**Objet :** BRUXELLES. Rue Defacqz, 14. Hôtel Wielemans (arch. A. Blomme, 1925)

Demande de permis unique portant sur la restauration et la rénovation de l'hôtel Wielemans et de son jardin, le changement d'affectation du rez-de-chaussée et du 1<sup>er</sup> étage et la réalisation d'un accès dans le mur du jardin vers la tour Louise.

**Avis conforme de la CRMS**

Décor à la feuille d'aluminium de la chambre du 1<sup>er</sup> étage

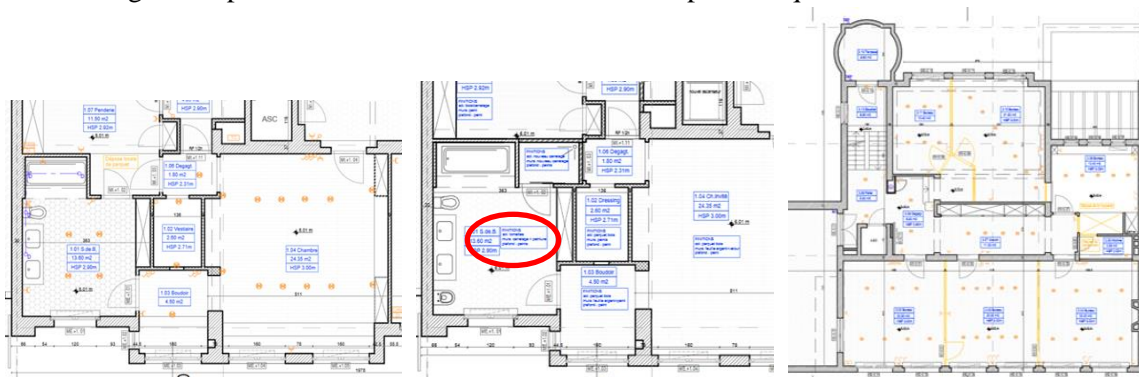
Concernant les nouveaux espaces créés, de nouvelles finitions sont prévues pour les toilettes au sous-sol, la douche du 1er étage, les sanitaires au 2e étage et l'ensemble du 3e étage. La proposition est d'intégrer des nouveaux matériaux faisant référence aux finitions existantes du bâtiment : tomettes hexagonales et carreaux carrés bicolores pour les sanitaires, parquet en bois au 3e étage.

- en remplacement des tomettes rouges identiques aux autres terrasses plutôt que du bois composite ;
- Fournir avant le début des travaux, un cahier des charges comportant les informations détaillées et précises sur la restitution des finitions d'origine dans les divers locaux concernés, avec mention, notamment, des références NCS des teintes de finition et éventuellement photomontages ;

A g. et au m.: R+1 : plans existant et projeté de la SDB, de la chambre parentale et de la penderie, avec l'emplacement projeté de la douche  
A dr. : plan du R+2 avec - en jaune - la modification des cloisons (extr. du dossier de demande)

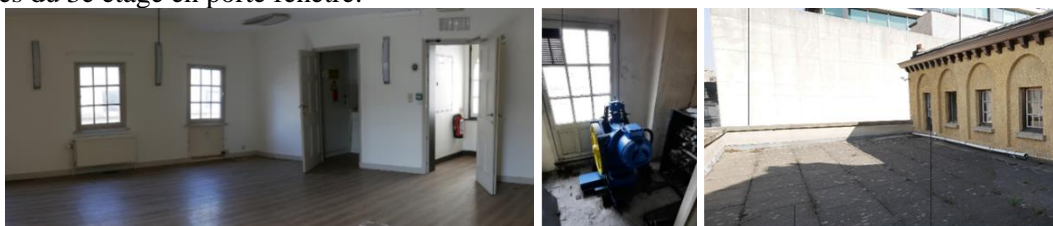
- Au R+1 : ajout d'une douche accolée à la salle de bain, placement d'une cloison de séparation entre l'ancienne penderie et la future douche, modification du sens d'ouverture de la porte entre la salle de bain et la penderie, et condamnation de la porte séparant le sas vers la chambre et la salle de bain par une cloison;
- Au R+2 : suppression de la cloison en Y au niveau des pièces arrières et décroisement des trois grandes pièces à rue en vue de créer un vaste espace unique doté de cloisons amovibles.

- Renoncer à l'aménagement d'une douche contiguë à la salle de bains, ce qui modifierait les circulations originelles par de nouveaux cloisonnements ;
- Maintenir les cloisons des pièces à rue du 2e étage, tel que cela avait déjà été dit dans l'avis de principe ;
